改善箇所説明図

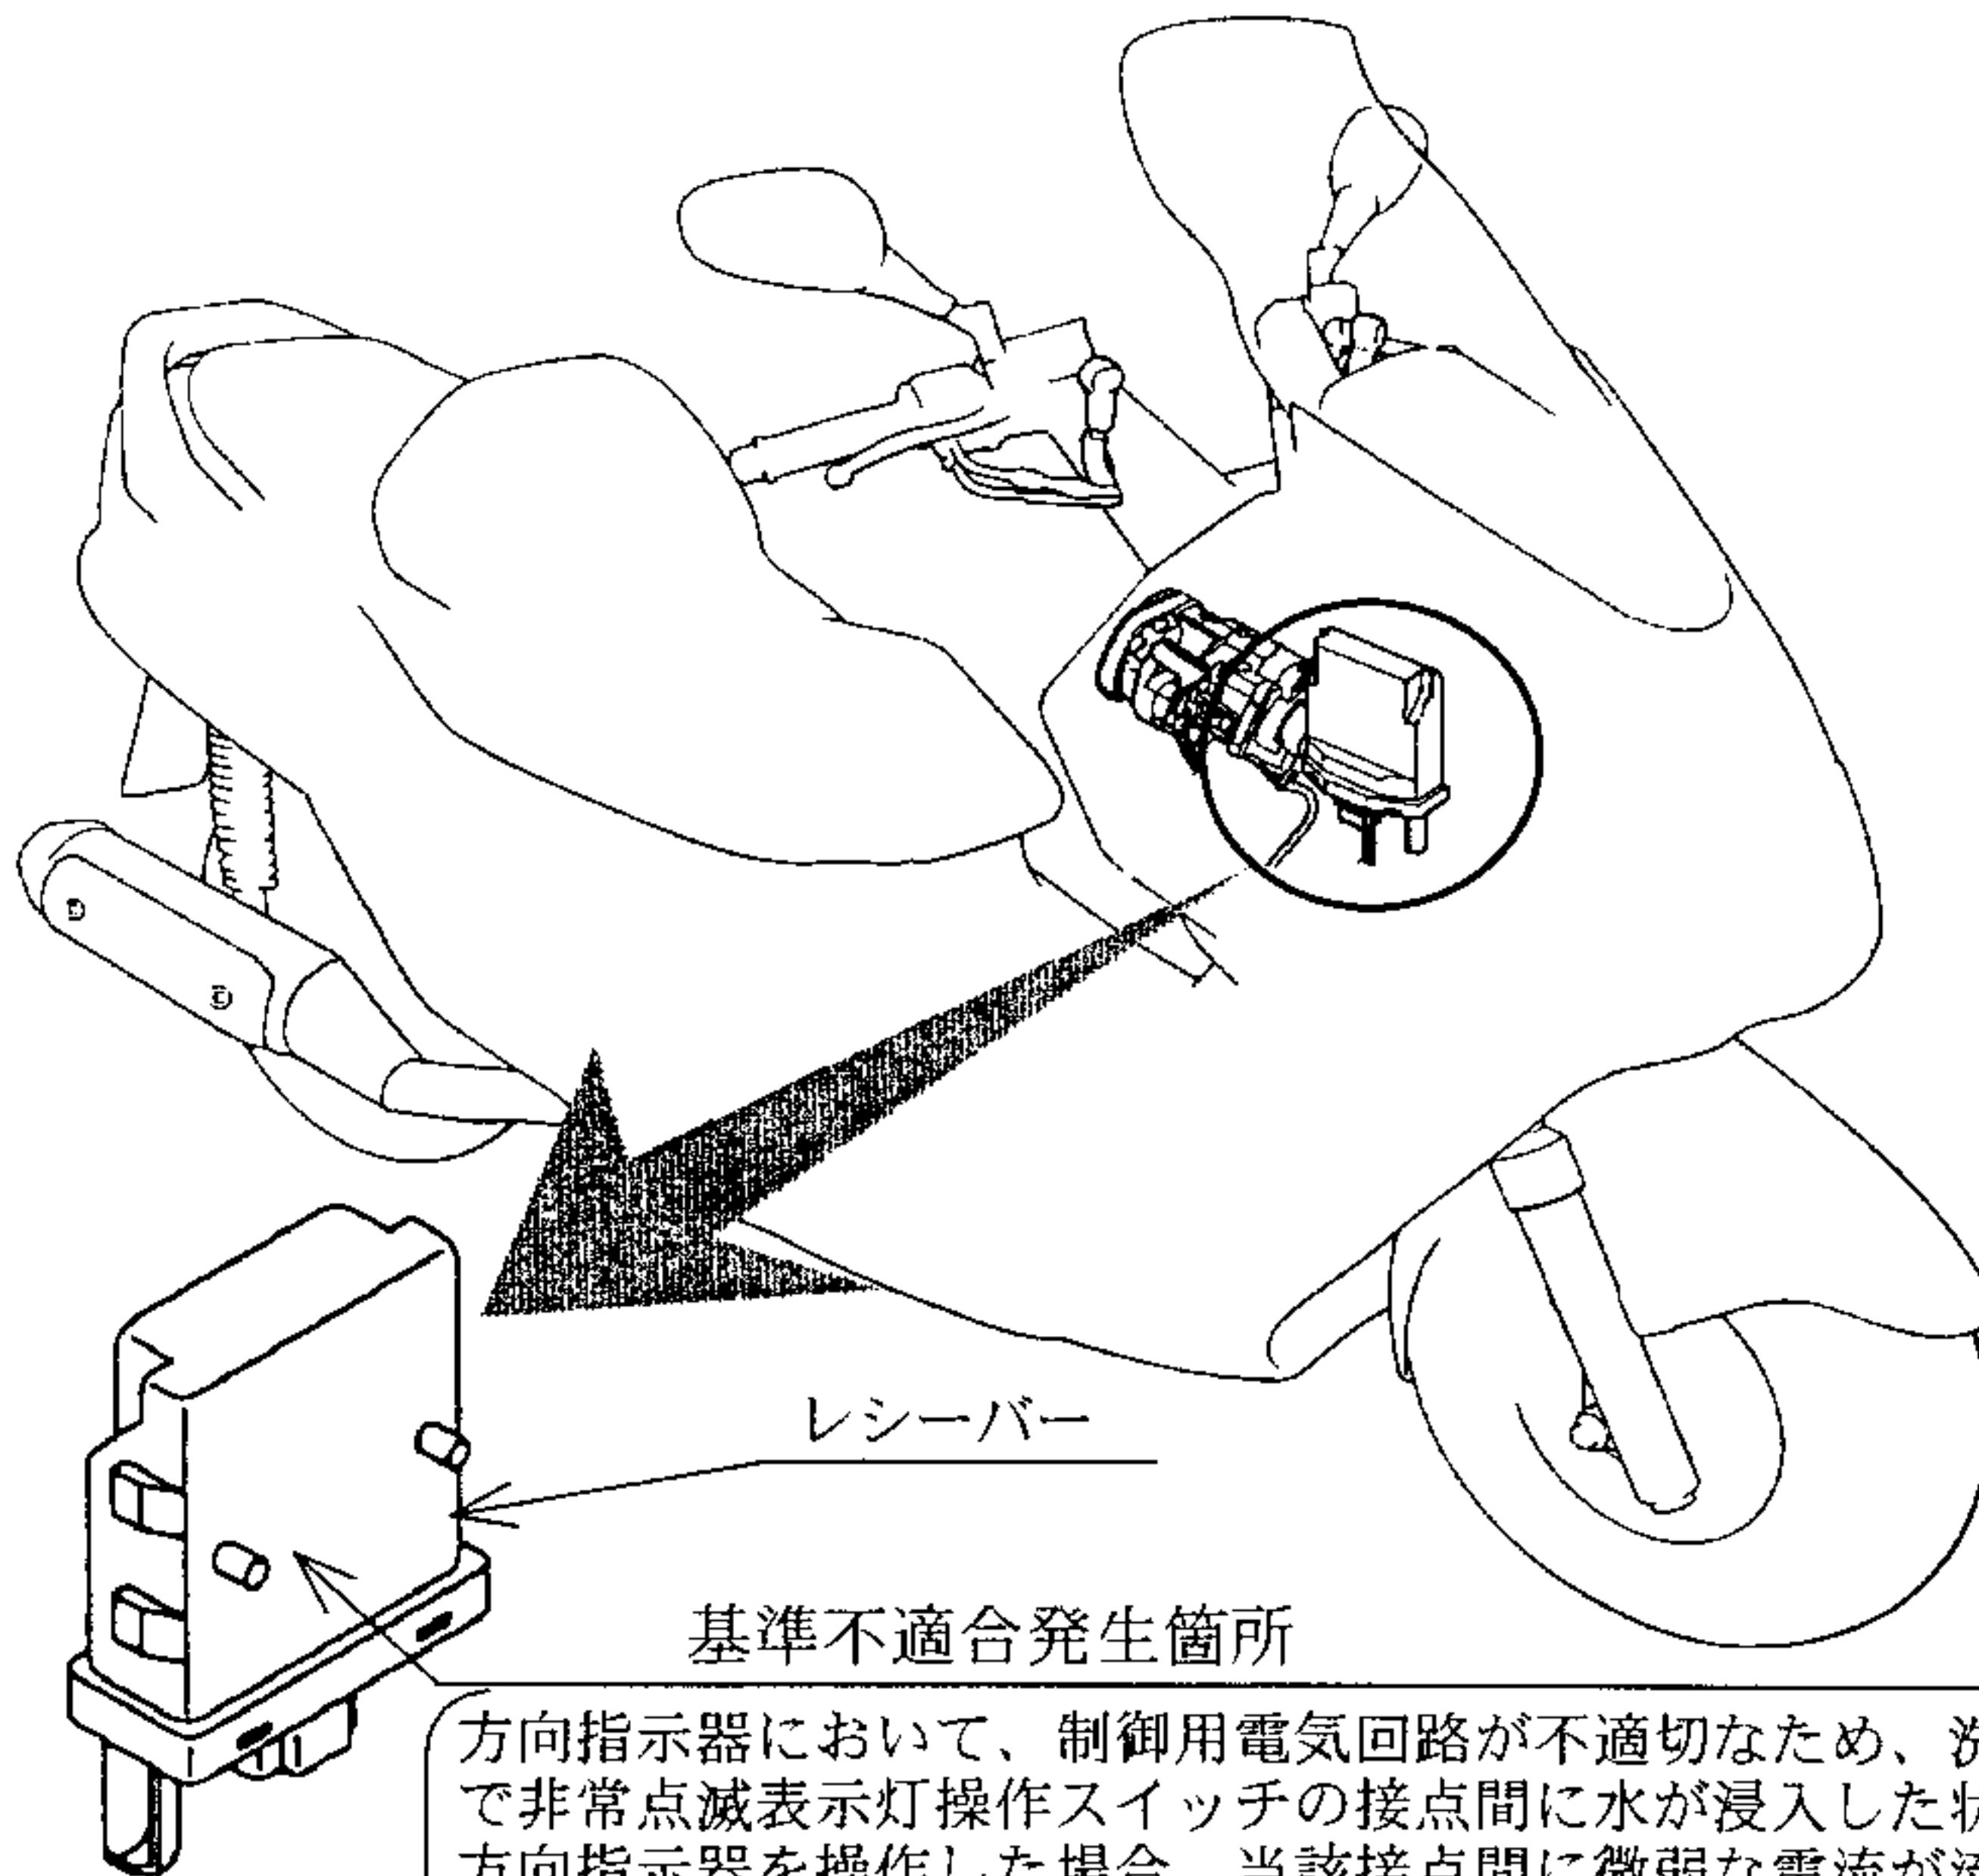
方向指示器において、制御用電気回路が不適切なため、洗車等で非常点滅表示灯操作スイッチの接点間に水が浸入した状態で方向指示器を操作した場合、当該接点間に微弱な電流が流れ、制御回路が誤作動して左右の方向指示器が同時に作動するおそれがある。

改善の内容：全車両、フラッシャーリレーと電気配線を追加する。

注：  は追加部品を示す。

識別：車体左側サイドスタンド取付部付近に白色ペイントを塗布する。
